## KC Recorder: Modifizierte Schaltung rev 2.3b

Inzwischen wurde eine kleine Zusatzplatine hergestellt, die kostenlos an alle Besteller der Originalplatine verteilt wird. Diese Platine dient dem Zweck, die Schaltung um den OPV (OP1 auf dem Schaltplan) so zu verändern, dass eine größere Stabilität erreicht wird.

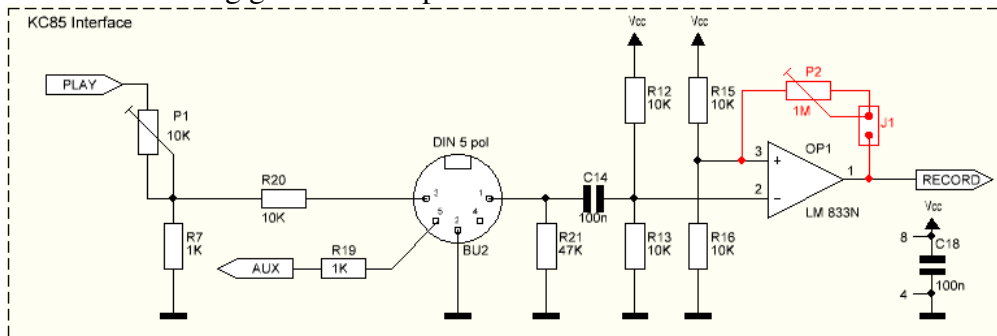
Auf der Huckepackplatine werden die 2x4 Adapterpins bestückt. Außerdem zwingend erforderlich ist die Bestückung des OPV (Typ TL062) sowie der 10KOhm und 100Kohm Widerstände. Beide aus Platzgründen stehend zu bestücken.

Der Widerstand für die Hysterese muss nur bei Bedarf beschaltet werden. Hier ist die Beschriftung der Platine irreführend. Anstelle der aufgedruckten 2,4MOhm hat sich ein Wert von 4MOhm als sinnvoll herausgestellt.

Die alte Schaltung gemäß Schaltplan rev. 2.1:

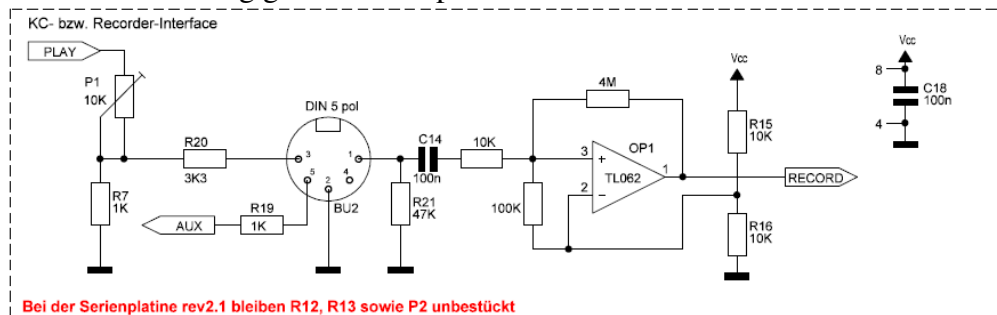
Die Verbesserungen bestehen im Wesentlichen darin, dass bezüglich der künstlichen Referenzspannung  $V_{cc}/2$  am OPV nicht mehr mit zwei Spannungsteilern gearbeitet wird sondern eine selbstzentrierende Schaltung verwendet wird. Zusätzlich ist die Anwendung einer Hysterese möglich.

- Widerstände R12, R13 nicht bestücken bzw. auslöten oder abknipsen
- OPV OP1 auf der Hauptplatine nicht eingelötet bestücken. Statt dessen einen unbestückten Sockel einsetzen
- Potentiometer P2 und Jumper J1 nicht bestücken oder zumindest J1 offen lassen

Bei der Serienplatine rev2.1 bleiben R12, R13 sowie P2 unbestückt
